**AVIS RELATIF A LA PROTECTION
CONTRE LES EVENTUELS EFFETS NOCIFS ET NUISANCES
PROVOQUES PAR LES RAYONNEMENTS NON IONISANTS
GENERES PAR DES ANTENNES EMETTRICES STATIONNAIRES**

Commune : JALHAY - Exploitant : PROXIMUS

Référence exploitant : 87SAR_00

Rapport n° 1644 / 2023

Figure 1 : Vue en plan des lieux de séjour et des points de contrôle

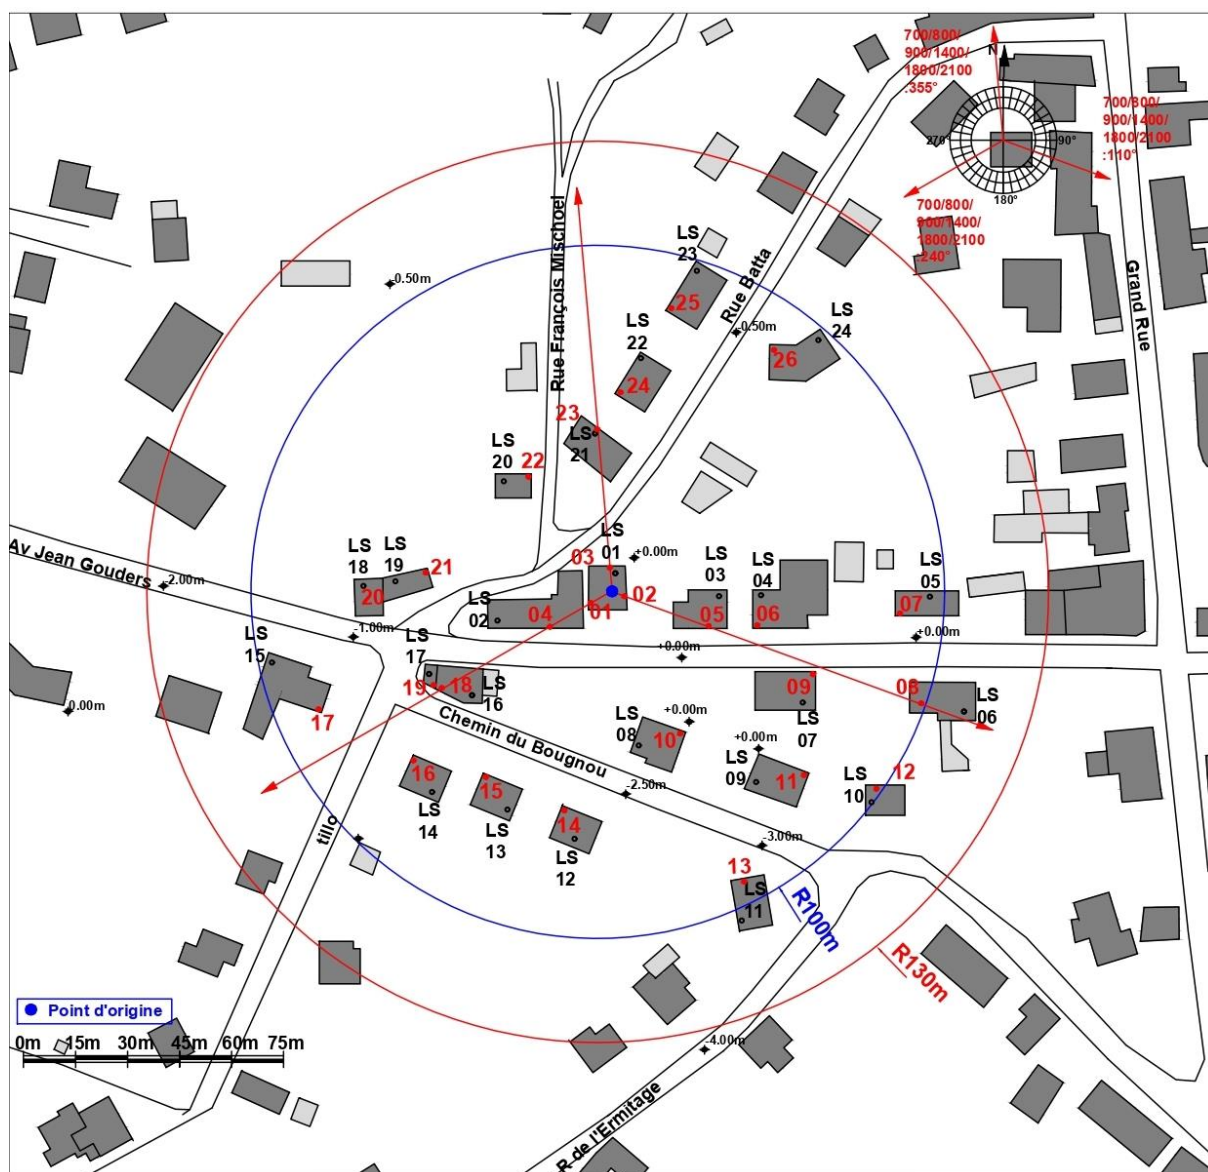
N° point de contrôle	LS	Atténuation (dB)	Indice d'exposition relatif à la limite par installation IE_i
6	LS04	3,0	0,868
23	LS21	3,0	0,840
18	LS16	3,0	0,681
24	LS22	3,0	0,642
9	LS07	3,0	0,634
19	LS17	3,0	0,456
21	LS19	3,0	0,380
15	LS13	3,0	0,350
16	LS14	3,0	0,308
20	LS18	3,0	0,281
11	LS09	3,0	0,216
25	LS23	3,0	0,190
7	LS05	3,0	0,184
5	LS03	3,0	0,184
14	LS12	3,0	0,162
17	LS15	3,0	0,125
10	LS08	3,0	0,124
4	LS02	3,0	0,113
8	LS06	3,0	0,100
26	LS24	3,0	0,097
12	LS10	3,0	0,081
13	LS11	3,0	0,077
22	LS20	3,0	0,058
3	LS01	10,0	0,015
1	LS01	10,0	0,015
2	LS01	10,0	0,012

En ce qui concerne les antennes de l'installation mentionnées dans le tableau 1, la distance maximale à laquelle la limite pourrait être atteinte, à l'extérieur, est égale à 66,9 m. S'il n'y a pas de LS à une distance inférieure, les antennes respectent forcément la limite d'immission.

Dans le cas des LS situés à l'intérieur des bâtiments, une atténuation d'obstacle est prise en compte et il en résulte que la distance maximale à laquelle la limite pourrait être atteinte se réduit à 47,4 m.

Les résultats de l'évaluation décrite au paragraphe 4 indiquent que les antennes émettrices stationnaires de l'installation faisant l'objet du présent avis ne produisent pas, dans un lieu de séjour, un rayonnement électromagnétique maximum supérieur aux limites fixées à l'article 4 du décret.

Figure 2 : Vue en plan des installations d'antennes dans un rayon de 300 mètres autour de l'installation faisant l'objet de la demande d'avis

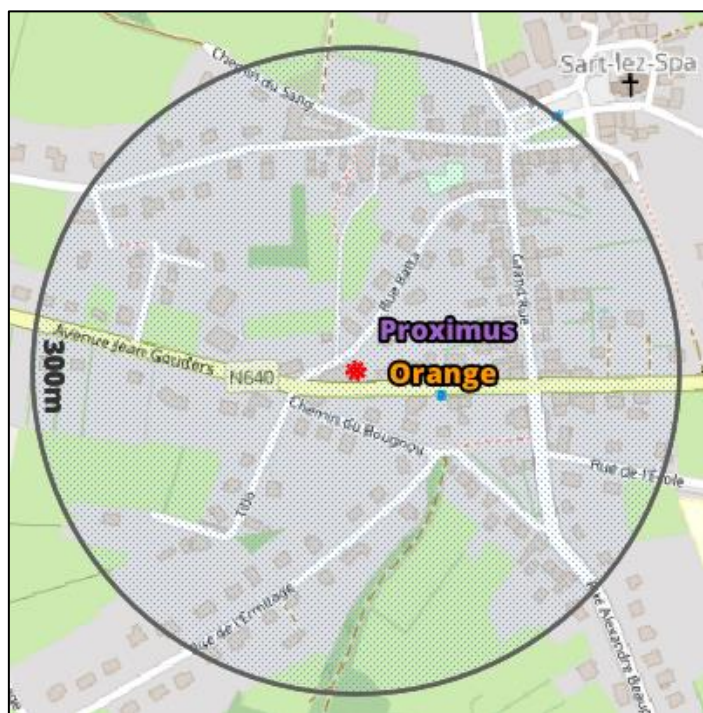
Compte tenu du nombre d'installations localisées dans la figure 2, il apparaît que l'intensité du rayonnement électromagnétique généré, dans les lieux de séjour situés à proximité de l'installation référencée dans le paragraphe 2, par l'ensemble des antennes émettrices stationnaires de l'ensemble des exploitants du même site d'antennes émettrices stationnaires respecte la limite fixée à l'article 4, § 2 du décret.
